# Phasendetektor-Atlas

## Funktion

Meckerliste

## Schaltplan

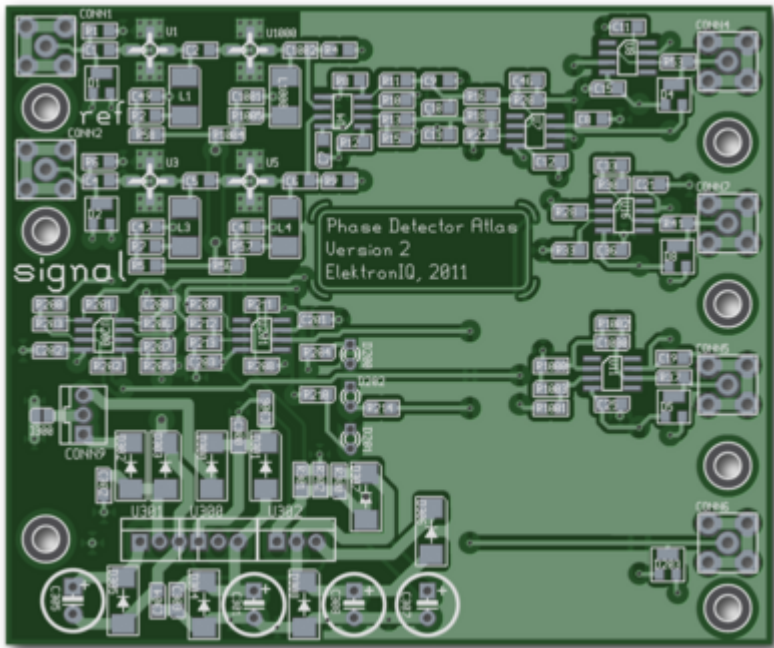
1. Der Quad-Analogschalter DG211 braucht an Pin12 eine dritte Versorgungsspannung in Höhe von 5V.
2. IC U6 hat den Value "unknown" → "MC12093"
3. IC 4 hat auch den Wert "unknown" → "MCH12140"
4. R2 auf 470Ω (für MAR1)
5. U1 auf MAR1 als Pegelbegrenzer
6. U5 auf MSA0886
7. U5 auf MAR1
8. R7 auf 200Ω (für MSA0886)
9. R57 auf 470 R (für MAR1)
10. Die Diode auf der Rückseite kollidiert mit dem Spannungsregler

DG212 statt DG211!

Up-Widerstände am Pin 9 von U16 und Pin16 von U13 fehlen.  
rechnergesteuerte Umschaltung in v2

20. Pin7 von U16 und von U10 sollte nach Masse statt nach +5V gezogen werden.  
Keine rechnergesteuerte Umschaltung in v2

Integrator mit AD820 statt mit LM9909.

22. Widerstände um U16 als 1k statt 10k. sind weggefallen

auf 1nF statt 100nF. → Kein Frequenzteiler in v2

16 von U14 braucht einen Pull-Up statt Pull-Down.

von U6 muss umgekehrt angesteuert werden.  
v2

Begrenzungsdioden D11 und D12 müssen in Reihe statt parallel

Verstärker U15 hat für LMH6609 ein zu komplizierte Rückkopplung  
eventuell auch U12.

58. C10 und C13 müssen 10pF statt 1nF sein, damit das Fehlersignal nicht spackt. C9,
59. MMICs in der Bauform SO4 sind kaum noch erhältlich. Der Footprint für die MMICs sollte auf SOT343 umgestellt werden.

61.  
sollte von LMH6609 auf LM7121 geändert werden.

L1,L1000,L3 und L4 müssen von 100 mikro Henry auf 10 mikro Henry geändert werden.

Keine rechnergesteuerte Umschaltung in v2

Kein Integrator in v2

Kein Analogschalter in v2

Kein Analogschalter in v2

[phasendetektor-atlas\\_platine.jpg](#)

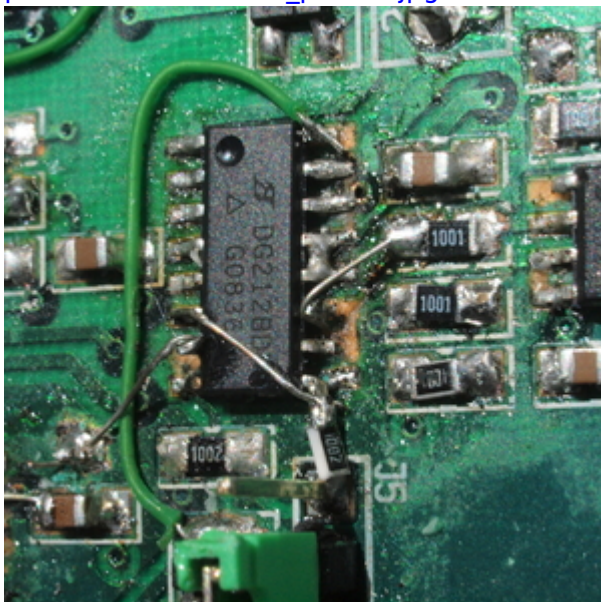
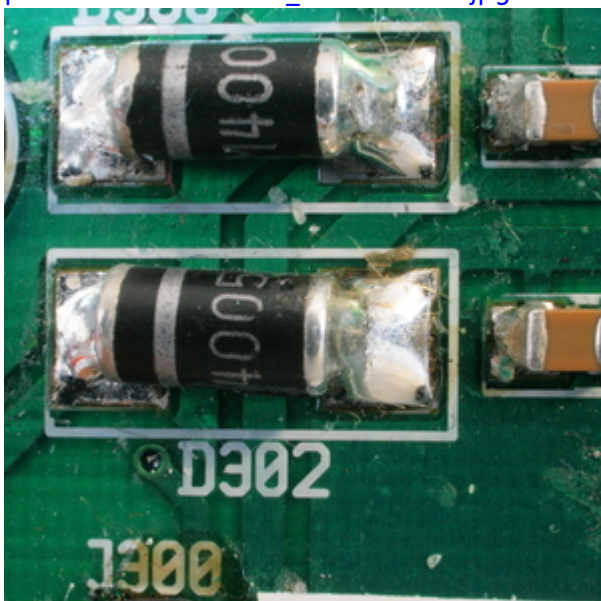
Status LEDs haben die falsche Reihenfolge

Vorwiderstände für die LEDs könnten kleiner. 4k7  $\longrightarrow$  2k

52. Der Footprint der Schottkydioden LL4148 ist zu groß

56. Die Leiterplatte sollte im Gehäusedeckel etwas mehr nach oben-rechts verschoben werden. Dann gibt es mehr Platz für die Schraube der Spannungsregler

D201 und D202 vertauschen
